COMMISSIONE TECNICA DI VERIFICA DELL'IMPATTO  
AMBIENTALE - VIA E VAS

**OGGETTO: I.D. VIP 1683,477,2001e 2507 trasmissione parere n. 1357 CTVA del giorno 11 ottobre 2013. VIA Speciale verifica di Attuazione, collegamento autostradale tra Dalmine - Como- Varese e Valico del Giaggiolo ed opere connesse (pedemontana Lombarda). Stralci 1-5 e 7, proponente Società Concessioni Autostradali Lombardes.p.A.**

Parere n. 1357 del 11 ottobre 2013

<p><b>Progetto:</b></p>	<p>Verifica di Attuazione – I fase          (Verifica coerenza progetto esecutivo)</p> <p>Collegamento autostradale          Dalmine, Como, Varese, Valico del Gaggiolo          e opere ad esso connesse (Autostrada Pedemontana)          Progetto Esecutivo 1°, 2°, 3°, 4°, 5° e 7° stralcio</p>
<p><b>Proponente:</b></p>	<p>Società Concessioni Autostradali Lombarde S.p.A.</p>

Figura 18 – Intervento fabbricato n. 98

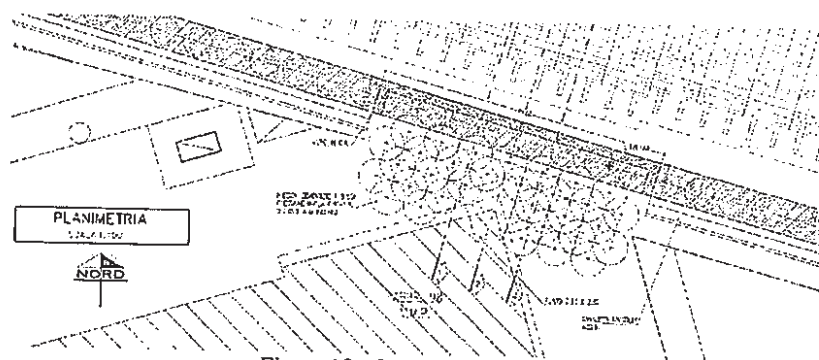
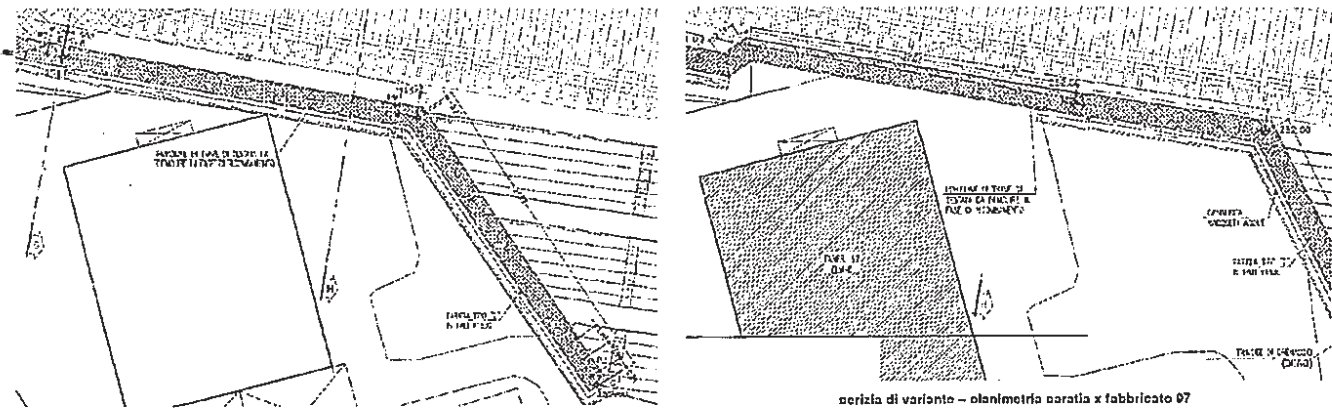
Vista la ridotta distanza tra fabbricato e la realizzanda paratia, con la variante si prevede di realizzare un intervento di consolidamento a protezione delle opere di fondazione del fabbricato prima dell'esecuzione dei pali della paratia.

Si valuta che la variante proposta, segnatamente alle opere relative alla minimizzazione degli impatti sui fabbricati identificati con il codice 91, 92, 22, 97, 98, può essere considerata una modifica del progetto che non comporta significative variazioni dell'impatto ambientale.

Figura 20 - Intervento fabbricato n. 97

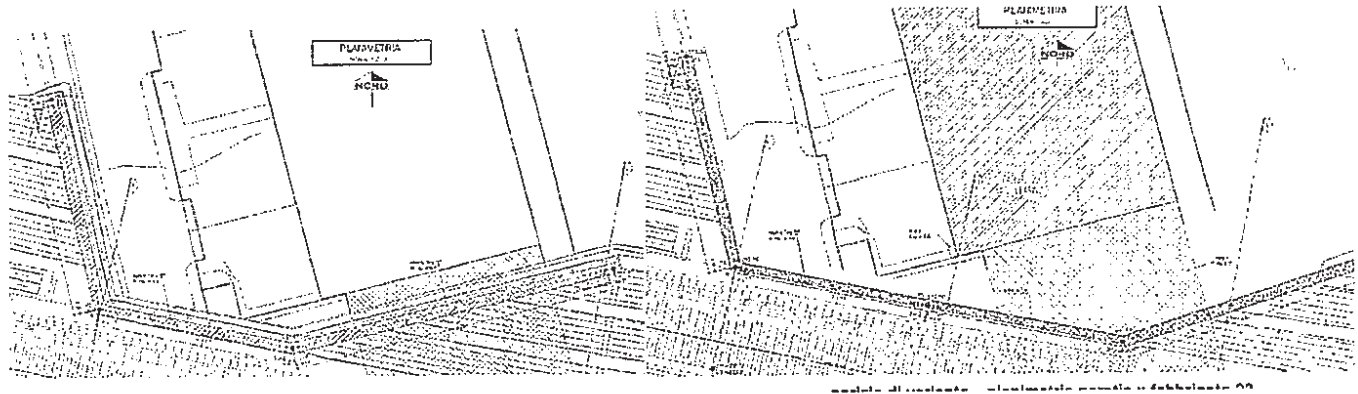
Al fine di evitare la demolizione del fabbricato, la perizia di variante prevede di allontanare il tracciato del tratto di paratia prospiciente il fabbricato di 1,50 m e di allungare la paratia di 15,0 m verso est, al fine di rendere fruibile lo spazio attorno al fabbricato.

Figura 22 - Intervento fabbricato n. 91 e 92

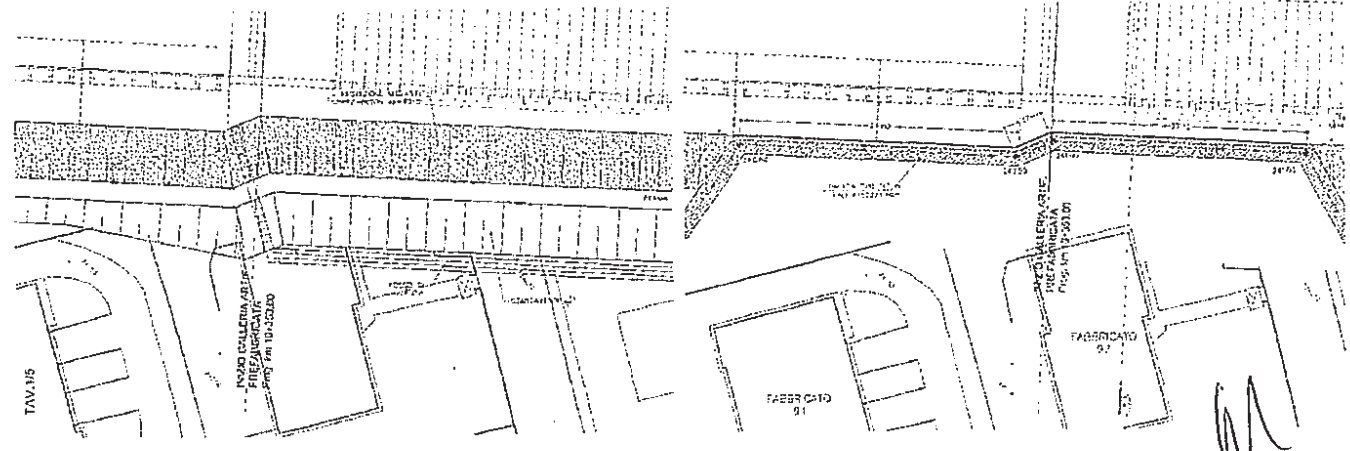
Al fine di preservare i fabbricati 91 e 92 prossimi all'imbocco sud della galleria artificiale Cislago, interessati dagli scavi a trincea previsti in progetto per la posa degli elementi prefabbricati della galleria e del muro di imbocco, la variante al progetto prevede l'esecuzione di una paratia di pali del diametro 1500 come opera di contenimento degli scavi.

Figura 24 – Planimetria viabilità provvisoria Via Bonicalza – SP 20

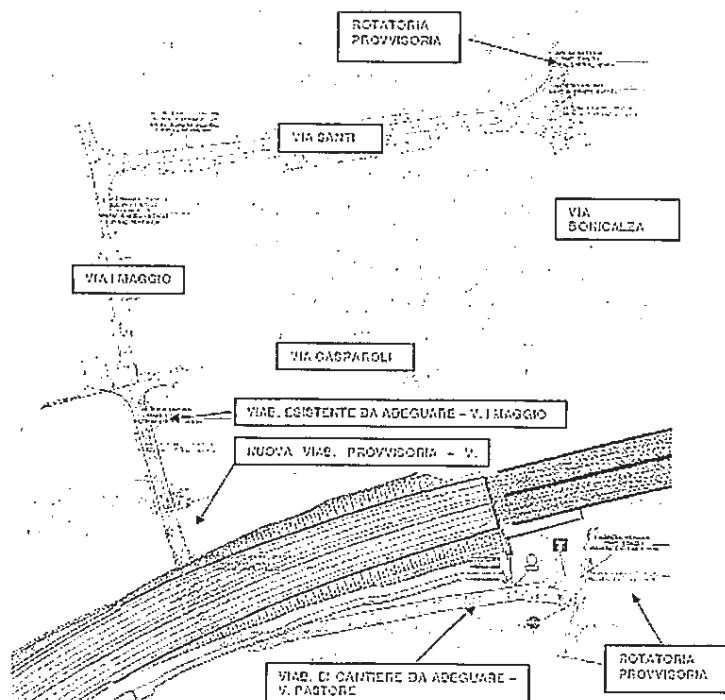
Il comune di Cassano Magnago, in accordo con la provincia di Varese, con nota prot. 458 del 5 gennaio 2011 ha richiesto di modificare la viabilità provvisoria alternativa a via Bonicalza, realizzando un breve tratto di viabilità provvisoria e impegnando in gran parte viabilità comunali già esistenti.

- – rotonde provvisorie: in corrispondenza dell'inizio e della fine della deviazione stradale sono previste due rotonde provvisorie su via Bonicalza, aventi lo scopo di rallentare il traffico e immetterlo nella deviazione; la prima rotonda è posta all'incrocio tra le vie Bonicalza e Pastore, la seconda rotonda è posta all'incrocio tra le vie Bonicalza e Santi; tali rotonde consentono anche l'inversione a U per i veicoli che percorrono la deviazione provvisoria, lungo la quale è vietata la svolta in sinistra;

- – rotonda definitiva: dopo il ripristino della viabilità lungo via Bonicalza, all'incrocio tra via I Maggio e via Gasparoli verrà realizzata una nuova rotonda, a condizione che l'Amministrazione metta a disposizione le relative aree libere da vincoli; a fine lavori tale rotonda verrà presa in carico dal Comune.

Si rileva che le opere previste comportano la variazione delle aree sottoposte a procedure di esproprio che nelle dichiarazioni del Proponente si configurano come "provvisorie". Per quanto di competenza, con specifico riferimento agli effetti ambientali, si valuta che la variante proposta può essere considerata una modifica del progetto che non comporta significative variazioni dell'impatto ambientale.

Figura 25 – Deviazione provvisoria

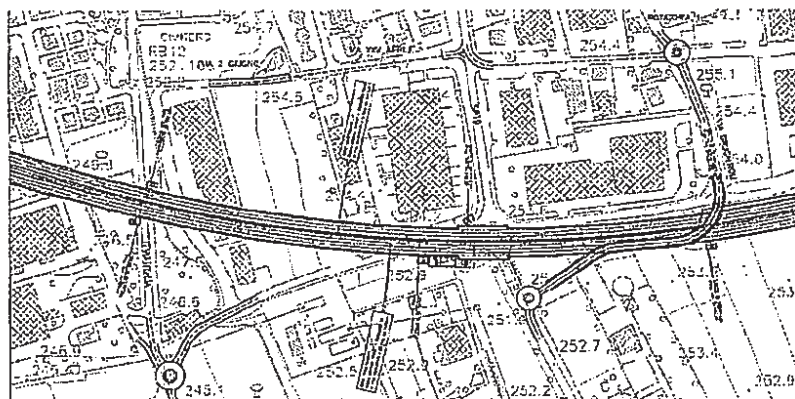
I comuni di Gorla Maggiore e Gorla Minore, in accordo con la Provincia di Varese, hanno richiesto di modificare la viabilità provvisoria alternativa alla strada provinciale 19, realizzando un minor tratto di viabilità provvisoria, rispetto a quanto previsto nel progetto esecutivo approvato, e adeguando invece alcuni tratti di viabilità comunale già esistenti.

- viabilità comunale esistente da adeguare: prolungamento di via Mattei, in comune di Gorla Maggiore, per garantire l'accesso degli edifici lungo l'omonima via;

- nuova rotatoria definitiva: all'intersezione tra le vie Mattei e Italia, in comune di Gorla Maggiore, e via Garibaldi, in comune di Gorla Minore.

Per quanto di competenza, con specifico riferimento agli effetti ambientali, si valuta che la variante proposta può essere considerata una modifica del progetto che non comporta significative variazioni dell'impatto ambientale.

Figura 26 - Planimetria della variante

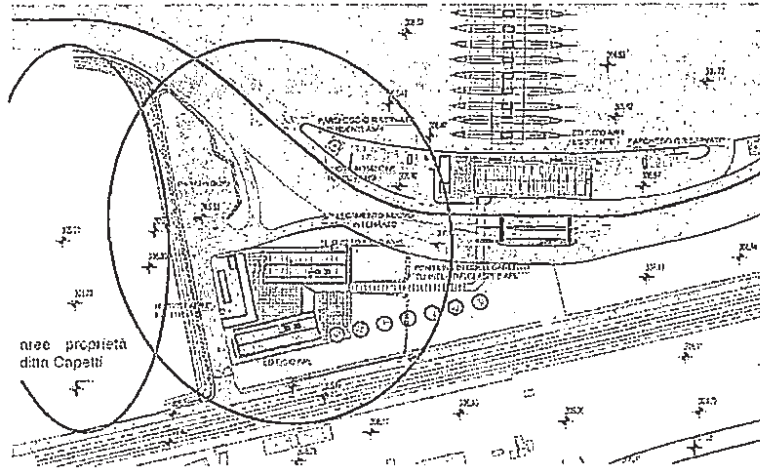
Riguardo alle funzioni presenti nella barriera autostradale di Grandate, la perizia di variante n° 11 al progetto esecutivo prevede una modifica della disposizione degli edifici, in particolare dei fabbricati destinati a ospitare il Punto Blu di ASPI e il nuovo Punto Verde di APL, e una diversa configurazione degli spazi di pertinenza.

- nuova posizione e ridimensionamento della pensilina a copertura del percorso tra i due edifici e del tratto di collegamento con le scale di accesso al tunnel interrato, che porta alle isole di esazione;

- spostamento della posizione della scala di accesso al tunnel interrato verso l'edificio ASPI esistente;
- lieve riduzione del tratto di tunnel interrato.

Per quanto di competenza, con specifico riferimento agli effetti ambientali, si valuta che la variante proposta può essere considerata una modifica del progetto che non comporta significative variazioni dell'impatto ambientale.

Figura 27 e 28 – Palificata di sostegno – Nuova rotatoria

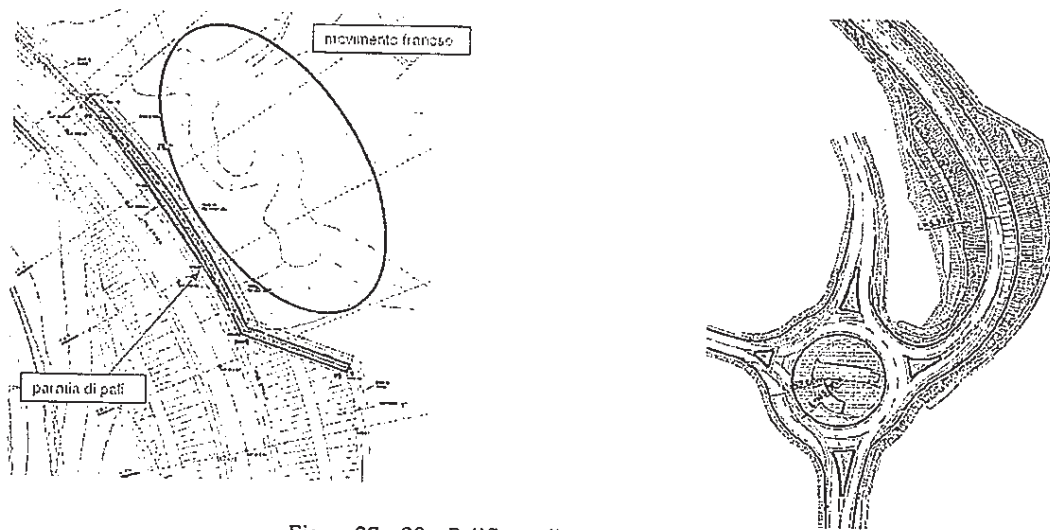
La perizia di variante n.12 è stata redatta per realizzare le opere necessarie alla messa in sicurezza dell'opera connessa TR CO 04 – raccordo di Casnate, a seguito dell'evento franoso che, verso la fine del mese di novembre 2010, ha riguardato il versante tra via Platone, in comune di Casnate con Bernate (CO), e la strada di accesso alla linea ferroviaria RFI Milano – Chiasso, posizionata più a valle. Per la messa in sicurezza dell'opera si è convenuto di spostare planimetricamente il tracciato stradale di circa 5 m verso la parte più alta del versante, allontanando dal versante instabile gli interventi previsti in progetto esecutivo, e di introdurre una paratia di pali  $\varnothing 1200$  mm, posti ad interasse di 1.40 m, con uno sviluppo complessivo di 81 m, a delimitazione e protezione della sede stradale rispetto alla frana. Tale paratia è stata dimensionata in modo tale da evitare che eventuali altri eventi franosi futuri possano interessare la viabilità in oggetto. In conseguenza dello spostamento dell'asse stradale verso monte sono stati spostati anche il muro MC01, parte del muro MS02 e la barriera antirumore B08. I pali presentano un'altezza massima di circa 20÷23 m, idonea a garantire una sufficiente lunghezza di infissione, anche in presenza di possibili smottamenti a valle dell'opera stessa.

Oltre allo spostamento planimetrico verso monte, il tracciato stradale dell'opera connessa TR CO 04 è stato oggetto di una modifica plano-altimetrica in corrispondenza della rotatoria di attestazione sulla esistente via Garibaldi, in comune di Casnate con Bernate (CO), in conseguenza della riduzione del diametro esterno di tale rotatoria da 52 m a 45 m e dell'abbassamento della relativa quota di progetto di circa 2 m, in maniera tale da collocarsi a livello della attuale via Garibaldi, al fine di salvaguardare l'edicola sacra esistente. Per una migliore salvaguardia dell'edicola sacra sono state inoltre previste le seguenti opere: – barriera di sicurezza sul margine interno della corona giratoria; – marciapiede di larghezza 1.50 m sui tre lati dell'edicola sacra; – camminamento e piazzola di stazionamento, in misto granulare stabilizzato, all'interno della corona centrale opportunamente separato dalle zone a verde mediante cordoli in cls 12/15 x 25 cm.

Per quanto di competenza, con specifico riferimento agli effetti ambientali, si valuta che la variante proposta può essere considerata una modifica del progetto che non comporta significative variazioni dell'impatto ambientale.

Figura 29 – planimetria della deviazione provvisoria della linea ferroviaria

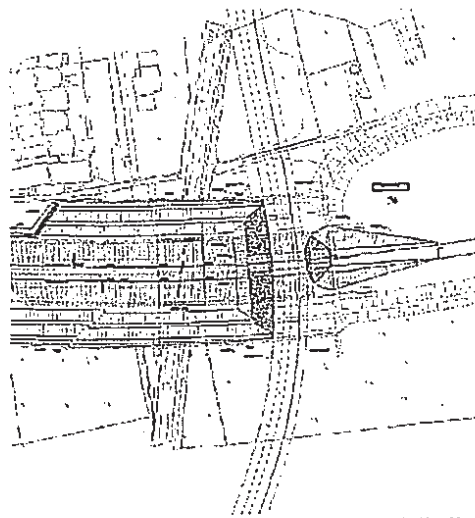
Il progetto del flesso ferroviario, di lunghezza pari a circa 630 m, è stato sviluppato direttamente da Ferrovie Nord Milano per quel che concerne la parte di armamento e la parte di impianti ferroviari, quali alimentazione, segnalamento e telecomunicazioni.

Dopo il completamento del flesso, potrà essere costruito il tratto della galleria artificiale Cislago, con sviluppo pari a circa 24 m, atto a sopportare il carico ferroviario della linea una volta riportata nella sua sede originaria.

Si rileva che le opere previste comportano la variazione delle aree sottoposte a procedure di esproprio che nelle dichiarazioni del Proponente si configurano come “provvisorie”. Per quanto di competenza, con specifico riferimento agli effetti ambientali, si valuta che la variante proposta può essere considerata una modifica del progetto che non comporta significative variazioni dell'impatto ambientale.

Figura 30 – Planimetria deviazione

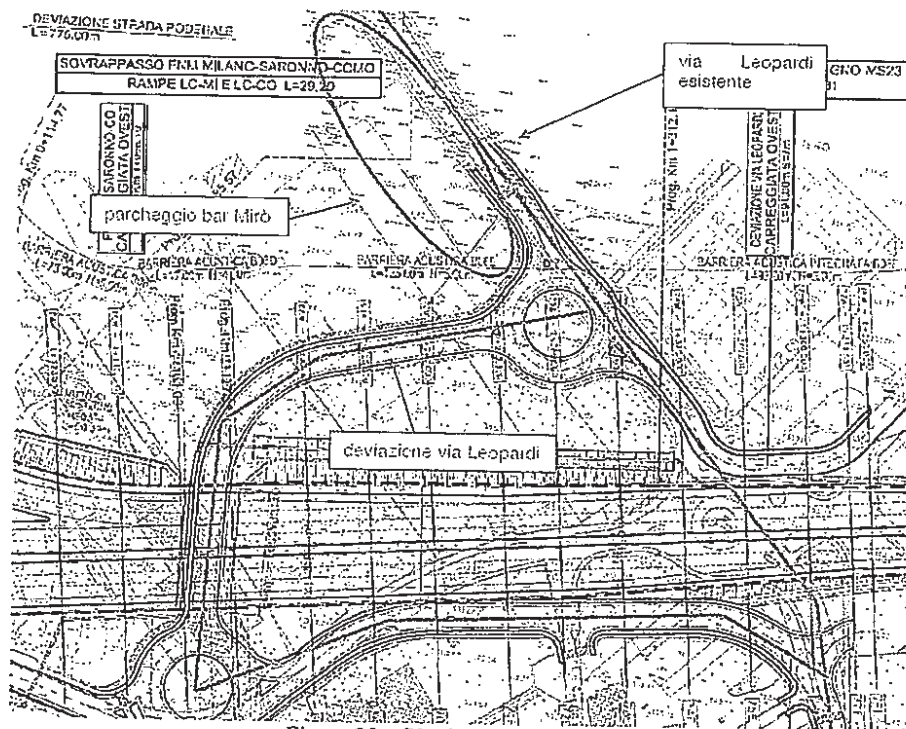
La perizia di variante n. 15 è stata redatta per salvaguardare l'attività commerciale bar “Mirò”, mantenendo la funzionalità del parcheggio di pertinenza disposto lungo via Leopardi, in comune di Grandate (CO).

La modifica della deviazione di via Leopardi consiste in uno spostamento verso est del tracciato a monte del sottopasso di attraversamento della tangenziale; l'innesto della deviazione sulla viabilità esistente viene realizzato non più con un incrocio a “T”, come previsto nel progetto esecutivo approvato, ma con una rotonda, completa di impianto di illuminazione.

Per quanto di competenza, con specifico riferimento agli effetti ambientali, si valuta che la variante proposta può essere considerata una modifica del progetto che non comporta significative variazioni dell'impatto ambientale.

Figura 31 – Planimetria deviazione

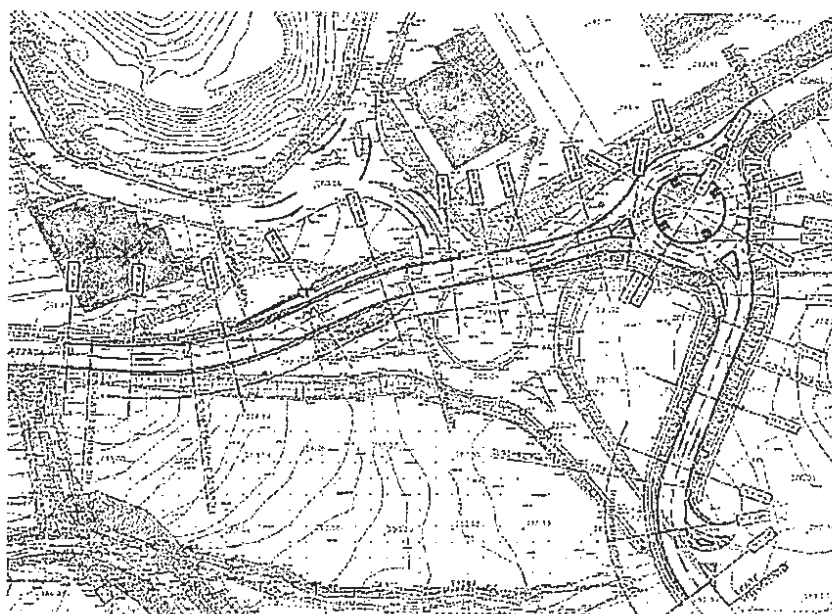
La perizia di variante n. 16 è stata redatta per modificare la deviazione provvisoria delle viabilità provinciali SP 57 e SP 49, in comune di Lozza (VA), secondo quanto richiesto dallo stesso Comune e dalla provincia di Varese, al fine di migliorare le condizioni di sicurezza del traffico veicolare.

Come richiesto dalla provincia di Varese, nella perizia di variante è stata altresì prevista una modifica del muro MU-28 di sottoscampa della viabilità SP 57, allontanandolo dalla sede stradale, al fine di ridurre possibili interferenze con il traffico veicolare.

Nelle planimetrie successive vengono illustrate le modifiche della deviazione delle viabilità SP 57 e SP 49 e la modifica del muro MU-28 di sottoscampa della viabilità SP 57.

Per quanto di competenza, con specifico riferimento agli effetti ambientali, si valuta che la variante proposta può essere considerata una modifica del progetto che non comporta significative variazioni dell'impatto ambientale.

Figura 32 - Planimetria paratia provvisoria

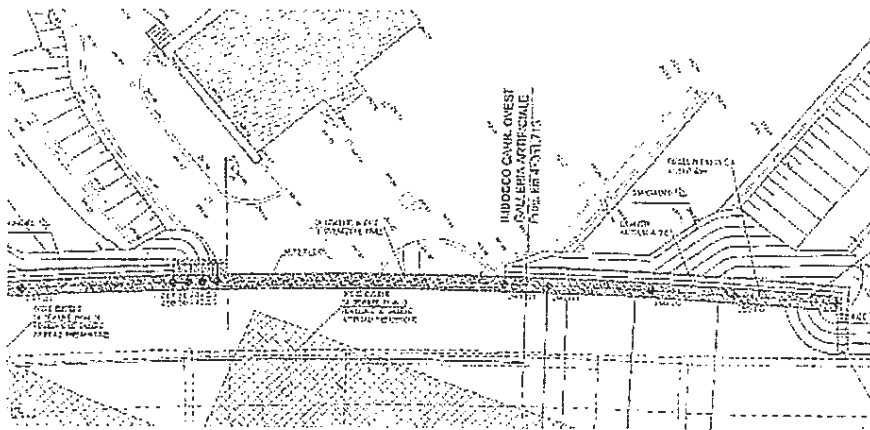
Nel progetto esecutivo approvato, infatti, il piazzale veniva interferito dagli scavi per l'esecuzione della galleria artificiale "Lozza", anche se tale interferenza era limitata dalla presenza di una paratia provvisoria a sostegno degli scavi.

La modifica della paratia provvisoria consiste nell'innalzamento della paratia fino alla quota dell'attuale piano campagna e nella realizzazione di un muro di recinzione in calcestruzzo armato, in corrispondenza della trave di testa della paratia; tali modifiche consentono di evitare lo scavo e la riprofilatura della scarpata esistente al di fuori della paratia, riducendo al minimo possibile l'interferenza degli scavi con il piazzale della carrozzeria.
